Technical News Bulletin

Steinhausen, November 1994

Schnellwechsel- Blaskopfarm

Im Kunden-Informations-Handbuch betreffend Schnellwechsel-Zubehör ist die überarbeitete Version der Schnellwechsel-Blaskopfarme beschrieben. Zusätzlich zu der im Handbuch erhaltenen Information beschreibt dieses TNB 30D weitere wichtige Details.

Bild 1: Querschnitt durch einen DG 4 1/4" Blaskopfarm
(Darstellung als Bajonett- und Schraubbefestigung)

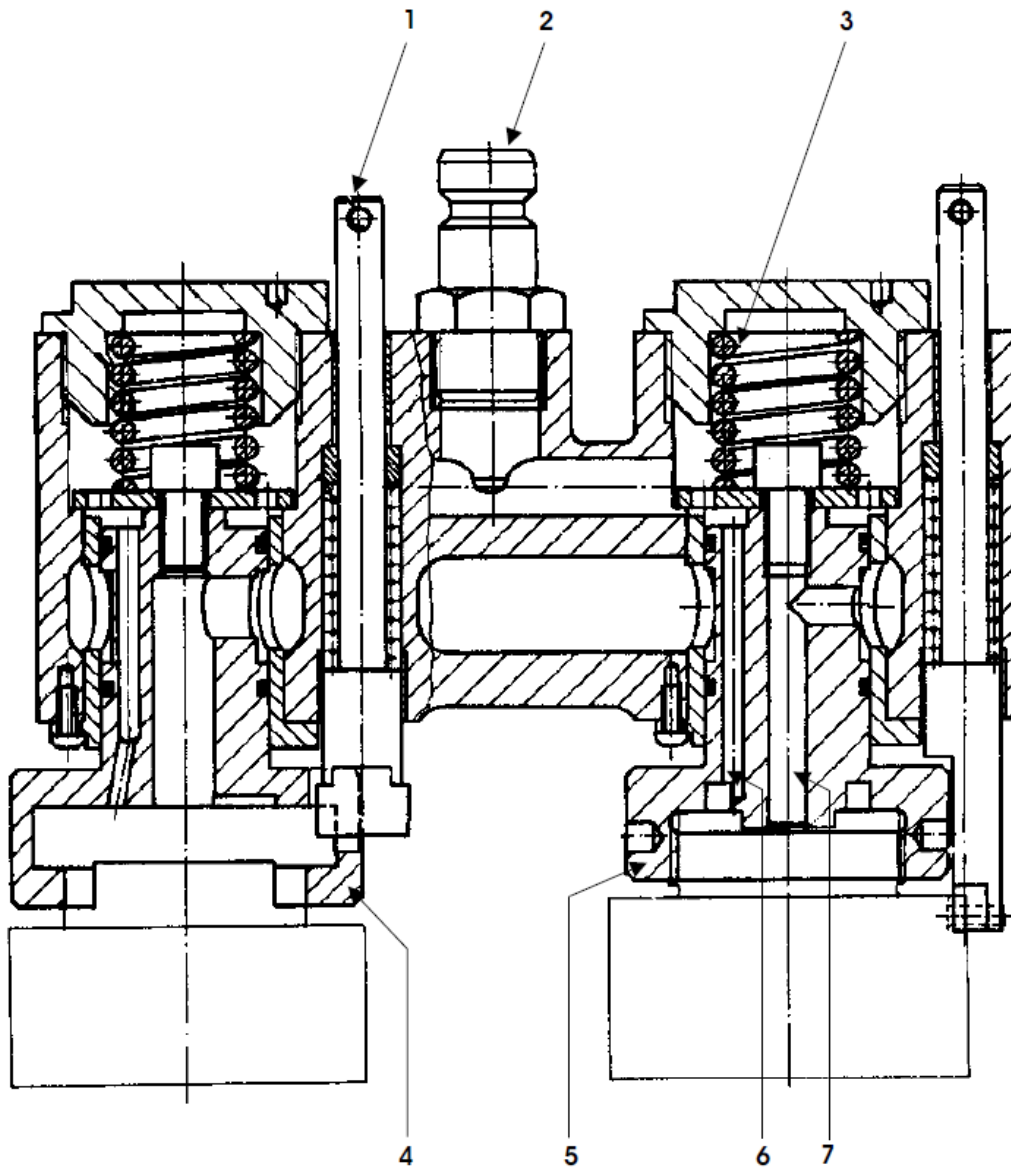
Ursprünglich nur als Blaskopfarm für einschraubbare Blasköpfe konzipiert sind die neuen Blaskopfarme auch für Bajonett-Blasköpfe verfügbar (**Bild 1**). Die Arme sind in Leichtgewicht-Ausführung gefertigt. Individuelle Druckfedern für jeden Blaskopf gewährleisten den notwendigen Höhenausgleich bedingt durch die Formen- und Trägertoleranzen. Arretierbolzen verhindern das Verdrehen der Blasköpfe und gewährleisten deren Positionierung in Bezug auf die Fertigform- Trennung.

Der Bajonett-Blaskopfhalter hat eine vergrößerte Auflagefläche. Damit wird die Verschleißentwicklung reduziert und somit die Lebensdauer des Blaskopfes verlängert. Der Schraub-Blaskopfhalter verwendet eine Mutter welche ein integrierter Bestandteil der Blaskopfhalterung ist. Dies gewährleistet präzise Befestigung und luftdichten Sitz.

Die Luftzufuhr für Ausblasen und Mündungskühlung erfolgt über separate Schnellverschlußkupplungen. Die Mündungskühlung kann verschlossen werden, wenn sie nicht benötigt wird. Die Arme können von der Schraubversion auf die Bajonettversion umgerüstet werden. Die Arme selbst haben keine Entlüftung, weshalb kundenseitig in die Blasköpfe Entlüftungsschlitze eingearbeitet werden müssen.
